OGGETTO: [ID_VIP: 8305] – PROCEDURA DI VALUTAZIONE DI IMPATTO AMBIENTALE AI SENSI DELL'ART. 23 DEL D.LGS. 152/2006 RELATIVA AL PROGETTO AGRIVOLTAICO "ORDONA" DELLA POTENZA DI 63,623 MWP E DELLE RELATIVE OPERE DI CONNESSIONE ALLA RTN, DA REALIZZARSI NEI COMUNI DI ORDONA (FG), FOGGIA (FG) E, SOLO PER QUANTO RIGUARDA LE OPERE DI CONNESSIONE ALLA RTN, ASCOLI SATRIANO (FG) E DELICETO (FG).

PROPONENTE: X-ELIO ITALIA 4 S.R.L.

RISCONTRO AL PARERE ISTRUTTORIO DELLA SOPRINTENDENZA SPECIALE PER IL PNRR, MIC_SS-PNRR|22/09/2023|0021233-P

Figura 1 - In giallo il perimetro delle aree in disponibilità giuridica della società proponente

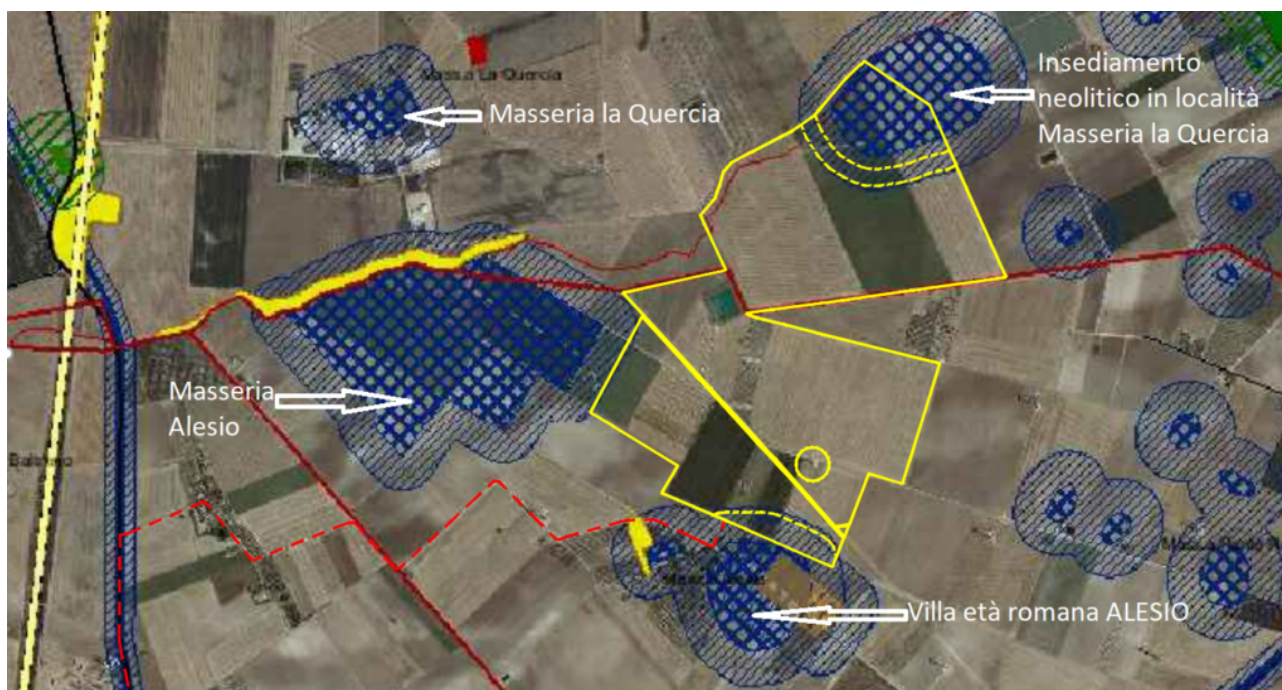
- 1) ***Riguardo l'interferenza diretta e sovrapposizioni con beni e cluster di rispetto tutelati dalla Parte II del Dlgs 42/04 e con le segnalazioni architettoniche identificate come UCP (cfr. pagg. 26 e 27 del parere MIC).***

- Infine, si rileva che nel parere del MIC (pagina 26) si fa riferimento ad un'altra interferenza della linea MT interrata con il Buffer 100 m della Masseria Alesio. Si fa presente che tale interferenza non sussiste poiché in quell'area non sarà presente alcuna opera di connessione (Figura 1).

In merito alle interferenze dirette con i Beni tutelati si fa presente che il terreno in disponibilità giuridica del proponente (Figura 1) non è utilizzato interamente per la realizzazione dell'impianto di produzione agrivoltaica. Infatti, le aree sulle quali insistono i vincoli citati ed il relativo buffer di rispetto, sono state

Figura 4 - Opere di connessione alla RTN, diverse dai cavidotti interrati, ricadenti in area idonea ex lege ai sensi dell'art. 20, comma 8 lett. c-ter del D.Lgs. 199/2021

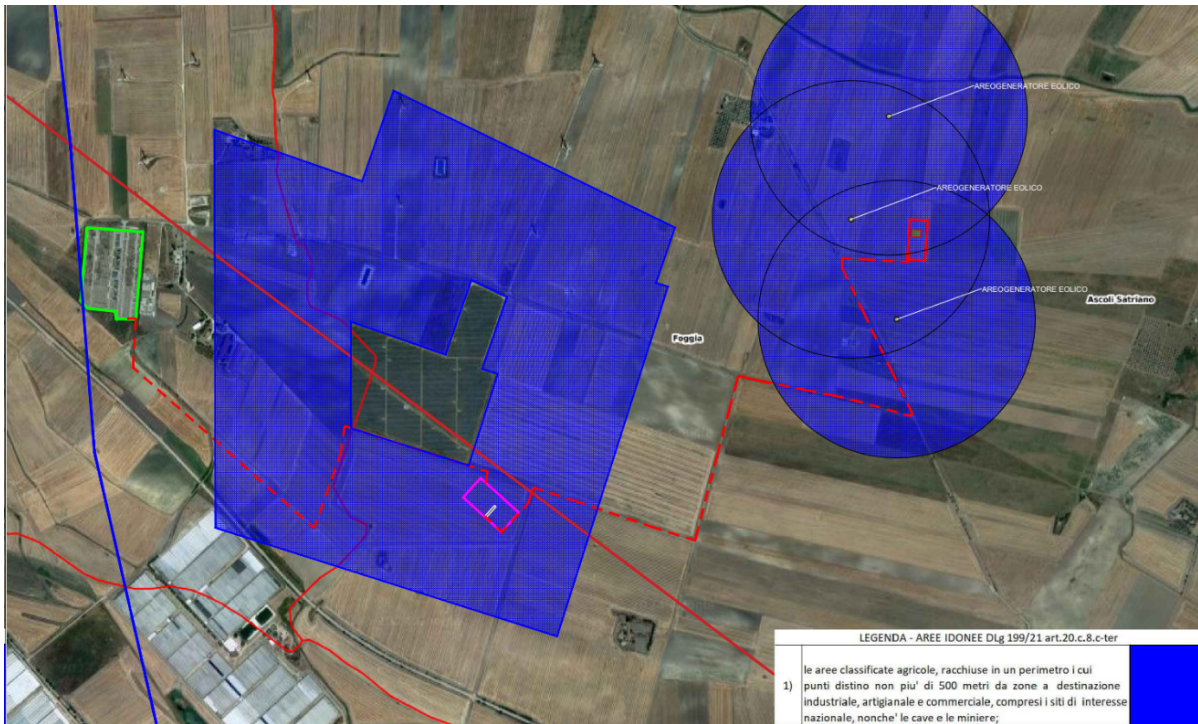
2) Riguardo la localizzazione dell'impianto all'interno di aree idonee ope legis (pag. 26 parere del MIC)

In aggiunta a quanto già specificato nella già citata relazione "AS_ORD_R14_Rev.01", come già riportato al punto xii) delle precedenti considerazioni si fa presente che **anche le opere di connessione alla Rete di Trasmissione Nazionale diverse dai cavidotti interrati** (i.e., la stazione utente condivisa con altri produttori indicati da Terna S.p.A. ed il futuro ampliamento della Stazione Elettrica Terna "Deliceto") **non ricadono in aree tutelate (Figura 3) e ricadono in area idonea ex lege ai sensi dell'art. 20, comma 8 lett. c-ter e c-quater del D.Lgs. 199/2021,** come visibile nelle Figure 4 e 5.

Figura 7 - Tratto linea MT interrata passante sulla SP 105 coincidente con il Tratturello n.36 "Foggia Ascoli Lavello" e parte sul buffer del di 500m da Tenuta Palazzo D'Ascoli

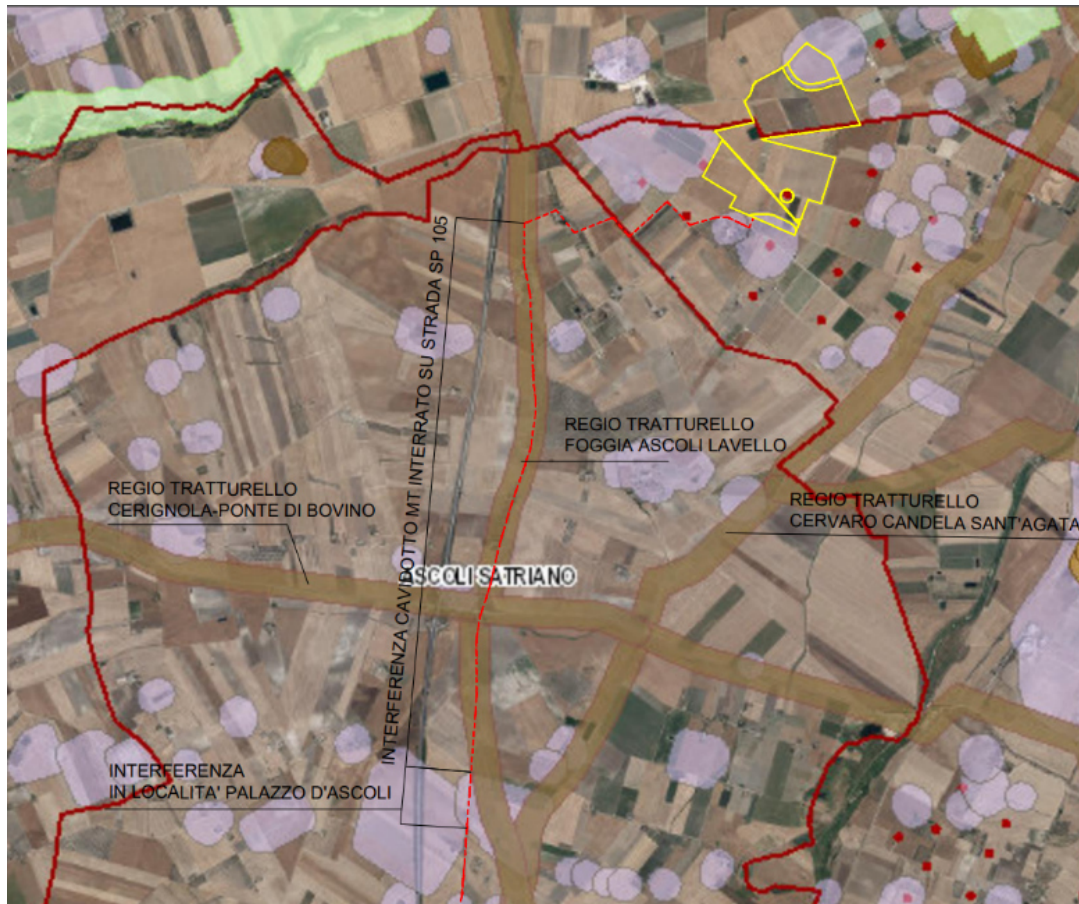
Per quanto riguarda le opere di connessione, la linea MT interrata interferisce con dei Beni vincolati da PPTR in quattro tratti:

- Tratturello n. 36 "Foggia Ascoli Lavello". In questo tratto la linea MT interrata passa al disotto della strada provinciale asfaltata denominata SP 105 (si vedano le Figure 6 e 7). Pertanto, il tratturello nel tratto interessato dalla linea MT è stato di fatto trasformato da diversi decenni in una strada asfaltata di grande affluenza e con relativi sottoservizi, e di fatto non si produce alcun aggravio dal punto di vista paesaggistico e culturale;

- Buffer 500 m da Tenuta Palazzo D'Ascoli (vincolo architettonico 0204/1984). Anche in questo caso la linea MT interrata passa al disotto della strada provinciale asfaltata denominata SP 105. Pertanto, di fatto, nel tratto interessato dalla linea MT, non si arreca nessun aggravio dal punto di vista paesaggistico (Figura 6 e 7);

Figura 9 - In arancione una possibile variante del percorso del cavidotto interrato MT per evitare qualsiasi interferenza con il buffer del bene Villa età Romana Alesio

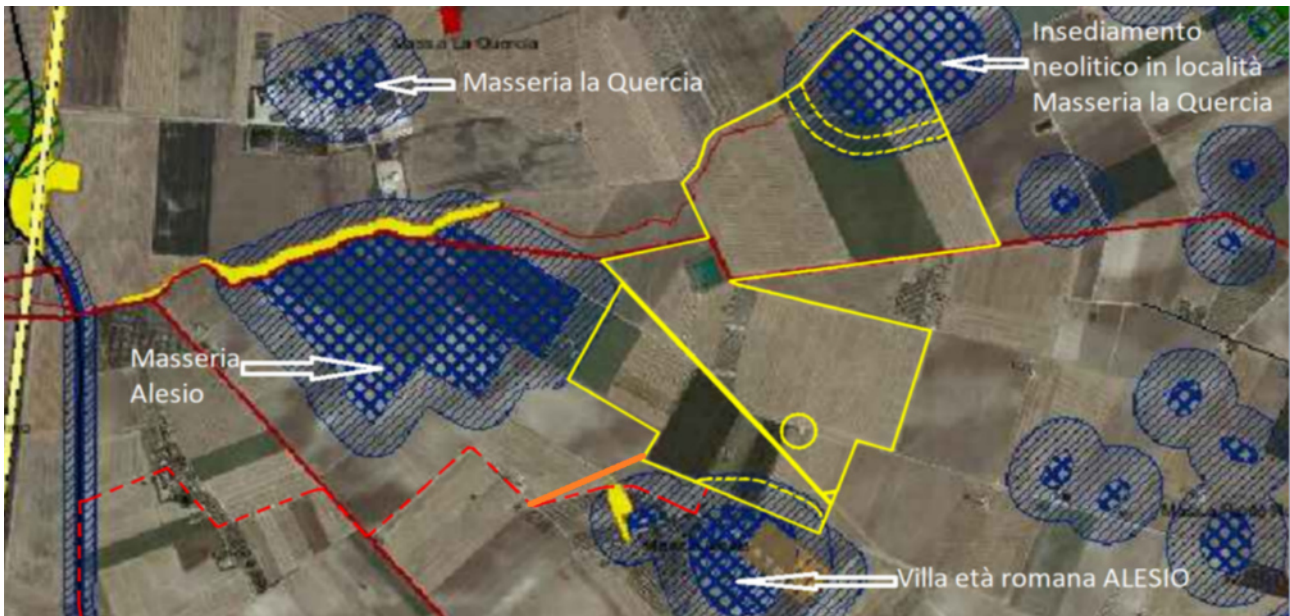
- Buffer 100 m della Villa età Romana Alesio. (Figura 1). In questo caso la linea MT interrata passa al di sotto di una strada sterrata. Qualora, nonostante gli scavi vengano effettuati sotto la supervisione di un archeologo nominato dalla Soprintendenza, venga reputata incompatibile, la Società si rende disponibile fin d'ora a modificare il percorso in quel tratto evitando così ogni tipo potenziale di interferenza (Figura 9).

Figura 10 - Planimetrie generali impianto "ORDONA" a confronto: a sinistra la versione consegnata in fase di istanza ad aprile 2022, a destra la versione riconsegnata il 22 dicembre 2023 con le opere di connessione alla RTN aggiornate

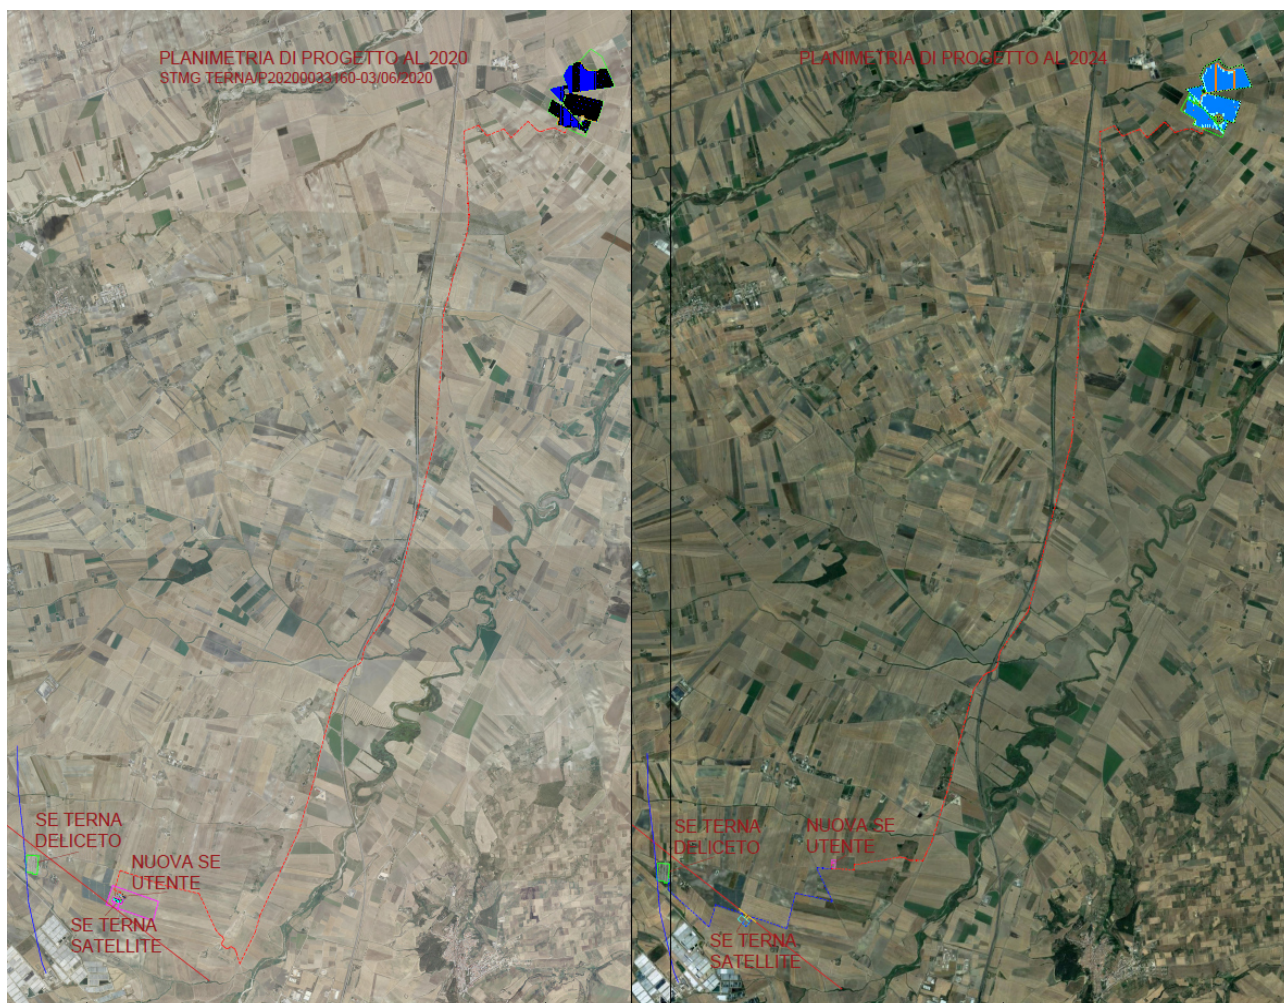
3) Riguardo la interferenza con il progetto ID 7387 "Progetto Whysol-E Sviluppo srl" (pag. 21 del parere del MIC).

Come anche descritto al Paragrafo 1 della revisione dello Studio di Impatto Ambientale ("AS_ORD_SIA_Rev.01") trasmesso al MASE in data 22 dicembre 2023 e pubblicato sul suo Portale, nonché notificato via PEC a tutti gli Enti interessati in data 11 gennaio 2024, a seguito delle osservazioni presentate nel contesto del procedimento di VIA dalla società Whysol-E Sviluppo S.r.l., è emerso che il terreno sul quale Terna S.p.a. aveva precedentemente approvato la realizzazione dell'ampliamento della sua Stazione Elettrica di Trasformazione "Deliceto" era già stato acquisito dalla società Whysol E-Sviluppo S.r.l. tramite contratto preliminare in forma non notarile (e, pertanto, non consultabile nei pubblici registri immobiliari). Tale circostanza ha imposto la riapertura del tavolo tecnico tra Terna S.p.A. e gli altri produttori al fine di individuare un nuovo sito ove ubicare l'opera di ampliamento della Rete di Trasmissione Nazionale (RTN). Il nuovo sito è stato individuato in una porzione di terreno vicina a quella individuata precedentemente, posto al di fuori delle aree del progetto ID 7387 e di altri progetti presentati al MASE, ed è stato benestariato da Terna S.p.A. Per questo motivo la Società ha trasmesso in data 22 dicembre 2023 le integrazioni progettuali dalle quali risulta evidente che **il Progetto rimane pressoché invariato nei confronti della precedente versione consegnata in fase di istanza,** fatta eccezione per le opere di RTN per le quali Terna ha rilasciato il proprio benestare e il tratto finale delle opere di connessione dell'impianto ricadenti nel Comune di Ascoli Satriano (FG). La Figura 10 evidenzia la differenza tra la prima versione dell'impianto e la attuale versione. Alla luce di tale confronto e dalla lettura dello Studio di Impatto Ambientale aggiornato, della nuova Relazione Paesaggistica ("AS_ORD_REP") e degli allegati grafici riconsegnati a tutti gli enti all'interno del procedimento di VIA del MASE, è possibile affermare che le osservazioni sopra riportate restano valide e che le nuove opere non interferiscono con alcun bene riportato nella Carta BBCC annessa al PPTR.
